パナソニック商品情報

2024年4月号

ハウジング商品連絡

目次

IHクッキングヒーター A,Bシリーズ トッププレート上の免責文レイアウト変更

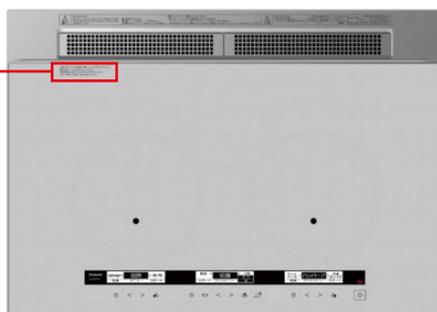
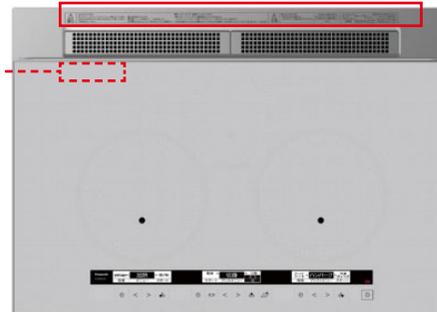
デザイン性向上を目的にトッププレート上の免責文印字を削除し、一部免責文を警告/注意シールに移動します。

トッププレート左上の免責文印字を削除します。

取扱説明書の「安全上のご注意」を必ずお守りください。の文面をトッププレート上部の警告/注意シールに移動します。

警告/注意シールのサイズ変更はありません。

免責文印字

- ・高温のフライパン等を警告/注意シール上に置かないでください。
- ・警告/注意シールは、剥がさないでください。
- ・取扱説明書の「安全上のご注意」を必ずお守りください。
- また、「使用上のお願い」を必ずお読みください。

免責文印字の削除

取扱説明書の
「安全上のご注意」を
必ずお守りください。

警告/注意シールの右端に追加
シールのサイズ変更なし

2024年6月上旬 くらしアプライアンス社生産分より切り替え。

内装ドア 引戸 中方立 ボード受け溝幅の変更のご連絡

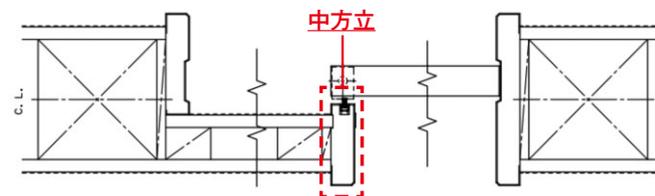
内装ドア 引戸の中方立に加工されているボード受け溝幅のサイズを変更いたします。

引戸(上吊り・Y戸車)片引納まりの中方立に加工しているボード受け溝幅を各枠見込み幅に応じて、以下のように変更いたします。
※施工方法は従来通りで、チリ寸法の設定に変更はございません。

<現行>
見込みによって、ボード受け溝幅加工サイズが異なります。

2024年2月 製造分より変更させていただきます。

<変更>
ボード受け溝幅加工サイズを13mmに統一します。

見込	中方立	溝幅	見込	中方立	溝幅
90		13mm (変更なし)	130		16.5mm ↓ 13mm
110		13mm (変更なし)	140		21.5mm ↓ 13mm
155		29mm ↓ 13mm	180		41.5mm ↓ 13mm
172		37.5mm ↓ 13mm	209		56mm ↓ 13mm

ビルトインIHクッキングヒーター A・Bシリーズ仕様変更のご連絡

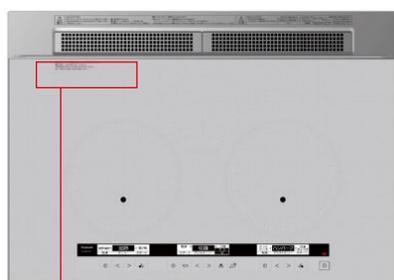
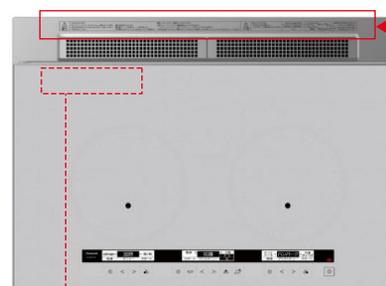
デザイン性向上を目的にトッププレート上の免責文印字を削除し、一部免責文を警告/注意シールに移動します。

- トッププレート左上の免責文印字を削除します。
- 取扱説明書の「安全上のご注意」を必ずお守りください。の文面をトッププレート上部の警告/注意シールに移動します。警告/注意シールのサイズ変更はありません。

免責文印字

- ・ 高温のフライパン等を警告/注意シール上に置かないでください。
- ・ 警告/注意シールは、剥がさないでください。
- ・ 取扱説明書の「安全上のご注意」を必ずお守りください。また、「使用上のお願い」を必ずお読みください。

2024年6月上旬生産分より

免責文印字の削除

取扱説明書の
「安全上のご注意」を
必ずお守りください。

警告/注意シールの右端に追加
シールのサイズ変更なし
